## Piano straordinario per l'accessibilità a Cortina 2021

Miglioramento della viabilità di accesso  
all'abitato di cortina

VALUTAZIONE DI IMPATTO AMBIENTALE

**DOCUMENTO DI SINTESI DELLE INTEGRAZIONI APPORTATE A SEGUITO DELLA RICHIESTA del MATTM Prot. n. 53 del 03/06/2019**

Figura 1: Classificazione Acustica dell'area oggetto di intervento (Ns. elaborazione dal Piano di Zonizzazione acustica del Comune di Cortina d'Ampezzo).

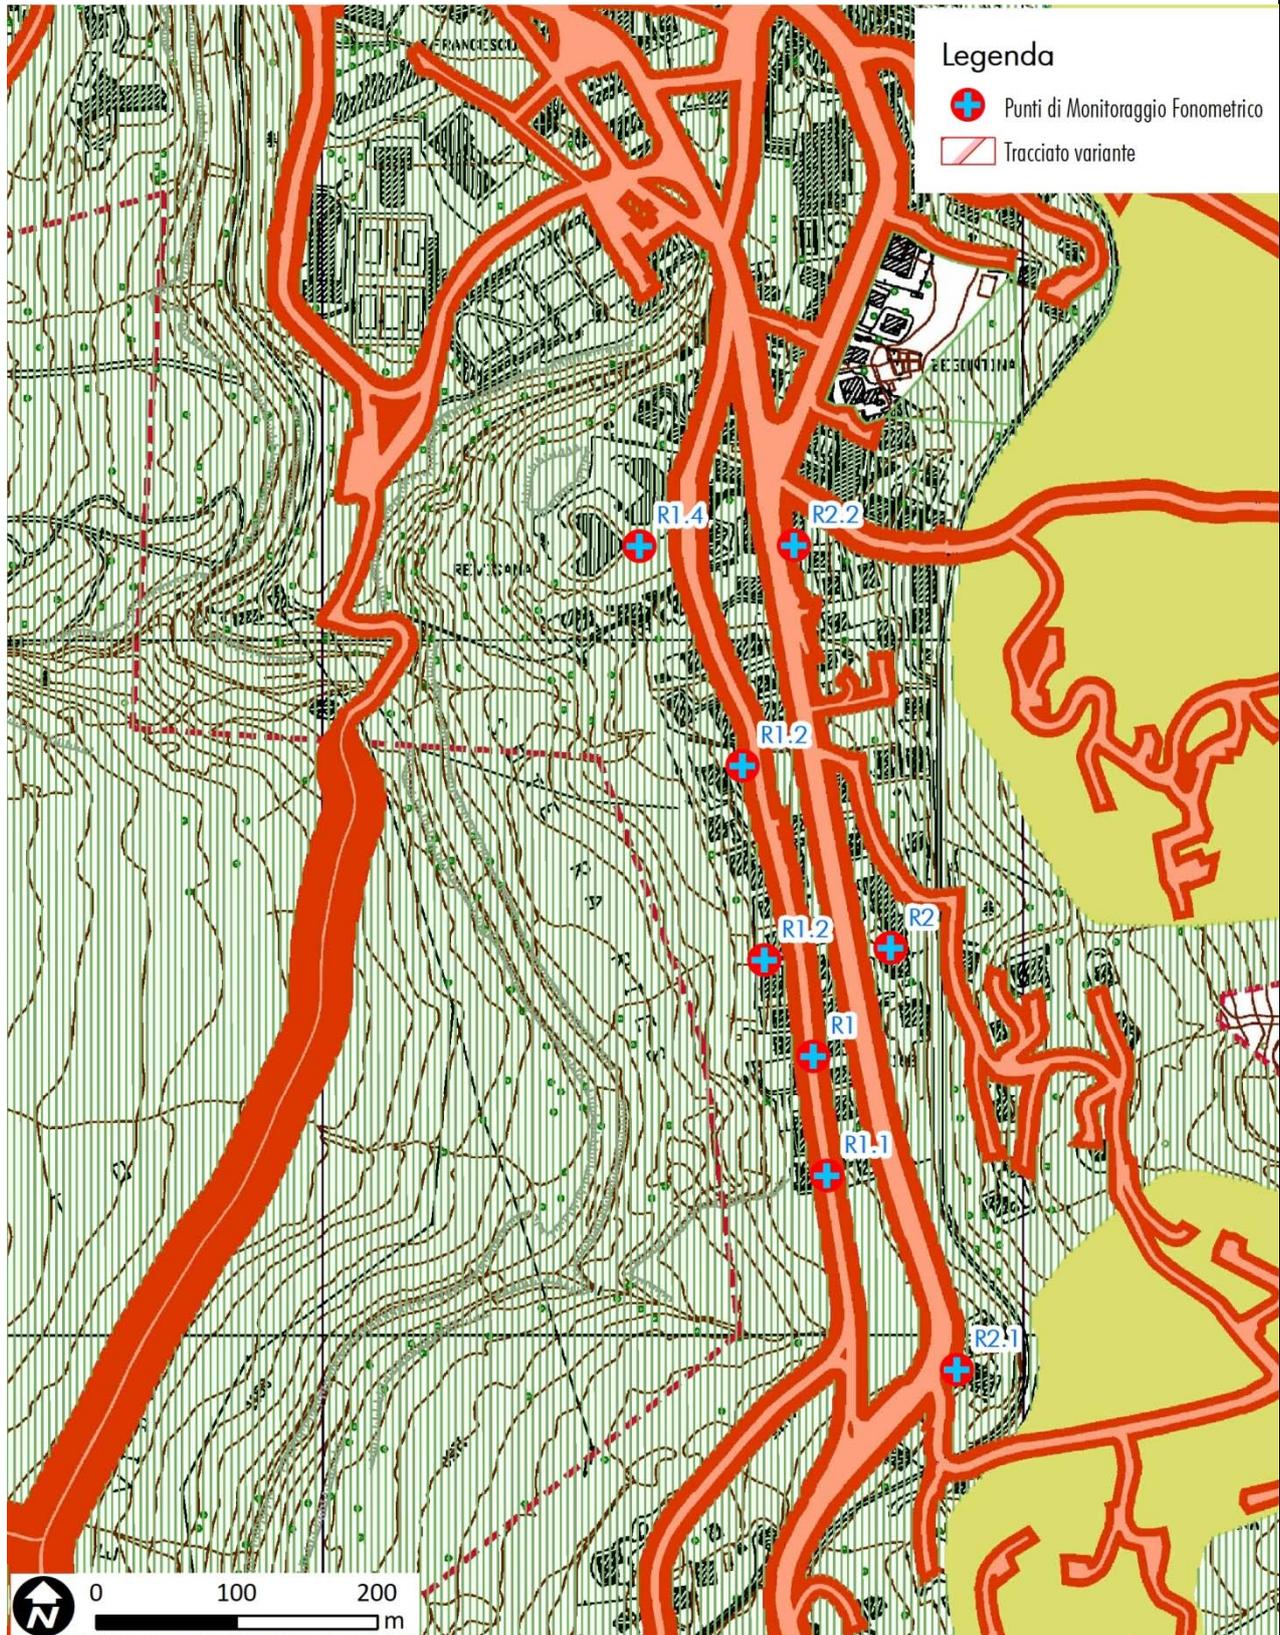
*1.C.1 Si richiede un maggior dettaglio nello studio acustico delle aree di cantiere, con riferimento ai layout dei cantieri considerati ed alla possibile interferenza con eventuali recettori;*

*Gli aspetti richiesti sono trattati in maniera specifica nella Valutazione Previsionale di Impatto Acustico [76\_MSVE14D1728\_T01IA00AMBRE04\_A] e in maniera sintetica nel S.I.A. - Fase Cantiere - Clima Acustico - pag. 175 – 184 e nel - Piano di Monitoraggio - Rumore - pag. 243 – 262.*

Per verificare i limiti delle emissioni si fa riferimento ai recettori rispetto ai quali, come si conclude dall'esame dei risultati delle simulazioni acustiche riportati in forma grafica nella Figura 89 a pag. 181 del S.I.A. e, in forma numerica, nella Tabella 2, che nonostante l'effetto delle sorgenti presenti all'interno dell'area di cantiere, vengono rispettati i limiti di accettabilità fissati dalla norma.

L'unico superamento del limite previsto dalla zonizzazione si registra al recettore R1.2 ma si tratta, comunque di un superamento limitato ed associato ad una simulazione fortemente cautelativa.

*Figura 2: Mappa curve isofoniche calcolata in base ai livelli equivalenti diurni misurati contenuta nel Piano di Zonizzazione acustica del Comune di Cortina.*

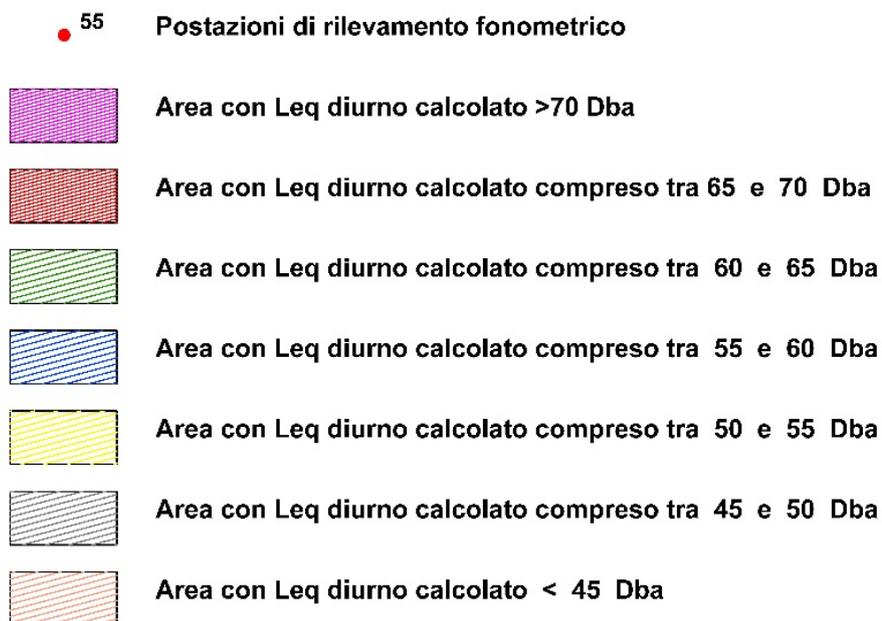
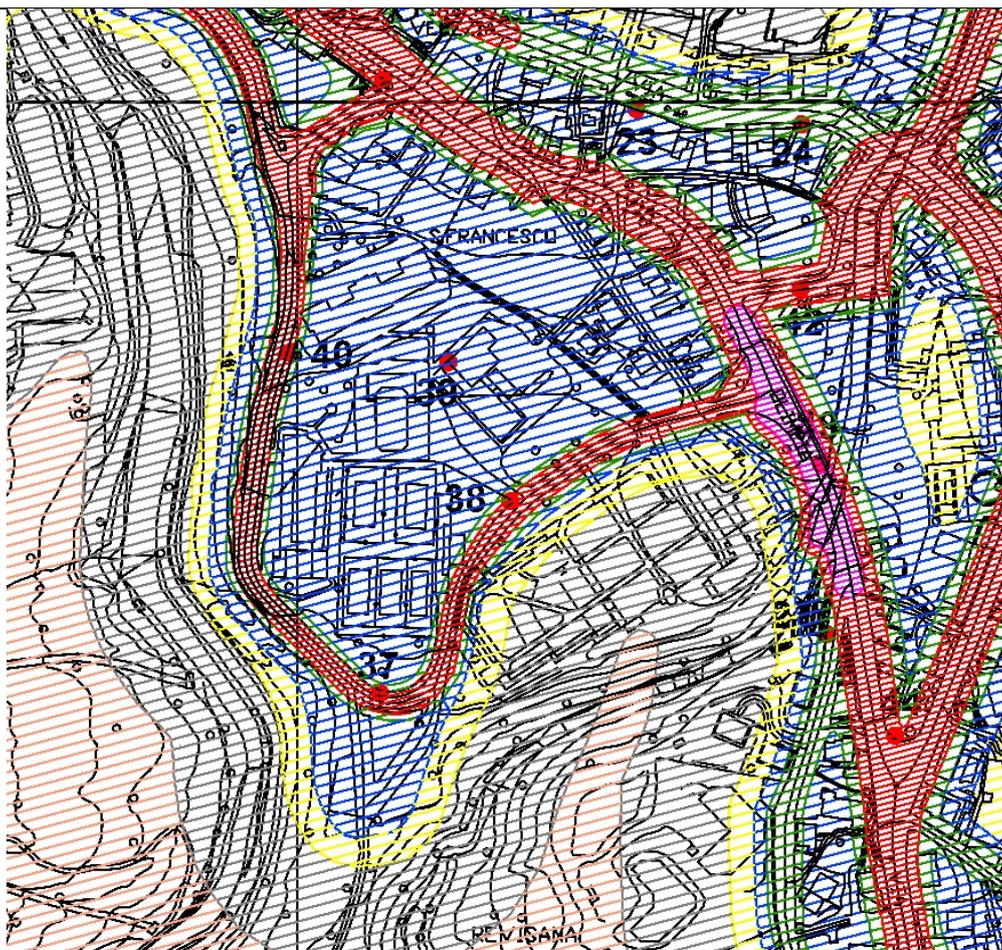
*2.C.1 Si ritiene necessario approfondire la valutazione acustica in Via del Parco, presso le scuole Primaria e Secondaria, poiché la variante determinerà un aumento del flusso di traffico deviando in questa zona i veicoli in transito verso il Falzarego. È quindi necessario prevedere eventuali idonee opere di mitigazione e un punto di monitoraggio;*

*L'inserimento del nuovo tracciato non determina un aumento significativo del traffico ma una nuova distribuzione: i mezzi diretti al Passo Falzarego utilizzeranno il nuovo tracciato evitando di transitare lungo Via Roma e Via dei Campi per proseguire poi, come avviene attualmente, su Via del Parco. Per quanto riguarda il traffico proveniente dal Passo Falzarego e diretto a Sud, non si prevede una migrazione del traffico, la situazione non muterà in maniera significativa rispetto allo stato attuale. Per tali ragioni, considerati i livelli attuali di traffico, la variazione del traffico non è tale da determinare una variazione significativa del clima acustico nell'area delle Scuole Primarie e Secondarie di Via del Parco.*

*Attualmente, come indicato dalla Mappa curve isofoniche calcolata in base ai livelli equivalenti diurni misurati contenuta nel Piano di Zonizzazione acustica del Comune di Cortina i plessi scolastici sono ubicati in un'area con Leq diurno calcolato compreso tra 55 e 60 dB(A). Quindi il limite dei 50 dB(A) fissato dal D.P.R. n. 142 del 30/03/200 per gli edifici scolastici risulta già attualmente superato e, trattandosi di una strada esistente prima dell'entrata in vigore del D.P.R.*

Tale considerazione viene confermata dai risultati del modello acustico che indicano un valore di pressione acustica di 56,4 dB(A) allo stato di fatto che, con l'entrata in servizio della nuova viabilità passa a 57,9 dB(A). Per mitigare tale incremento si prevede di procedere all'asfaltatura di Via del Parco con asfalto fonoassorbente con il quale si ottiene un abbattimento della pressione sonora generata dal traffico di 3dB(A). Tale soluzione consente quindi di compensare, con un certo margine, gli effetti generati dalla redistribuzione del traffico.

Ai fini del monitoraggio nel Piano di Monitoraggio allegato alle presenti integrazioni si è inserito un punto di monitoraggio in corrispondenza dei citati plessi scolastici.
